**製品仕様変更のご案内**

拝啓 貴社益々ご清栄のこととお慶び申し上げます。平素は格別のお引き立て賜り厚く御礼を申し上げます。この度、パネルマウント防水中継コネクタ『THB406-3P・THB406-6P』の固定ナットが仕様変更になりますのでご案内申し上げます。

**従来品の外観****変更品の外観**

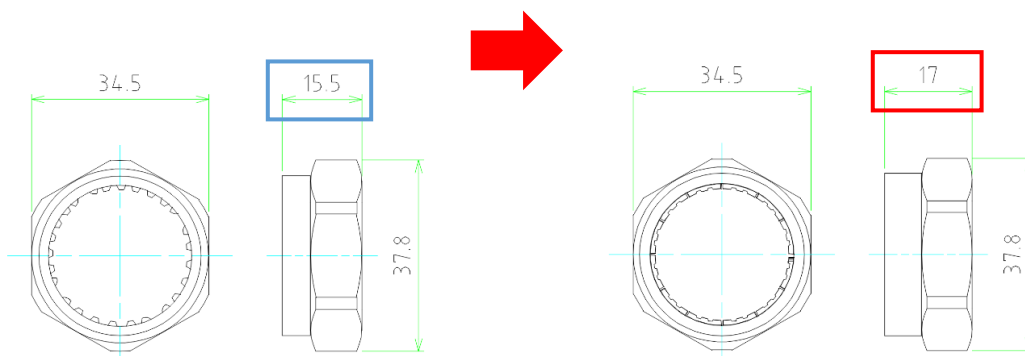
- 仕様変更対象型番(在庫月数)
  - ・ THB406-3P(約2ヶ月分)
  - ・ THB406-6P(約2ヶ月分)
- 仕様変更内容
  - ・ 固定ナット 内部の形状および長さ寸法の変更

- 取付穴寸法・最大適合板厚の変更はありません。
- 変更の理由：製造元による金型更新に伴う変更となります。
- 変更の時期：従来品の在庫が無くなり次第順次切り替えになります。  
※受注状況によっては終了時期が早まる場合がございますのでご了承下さい。
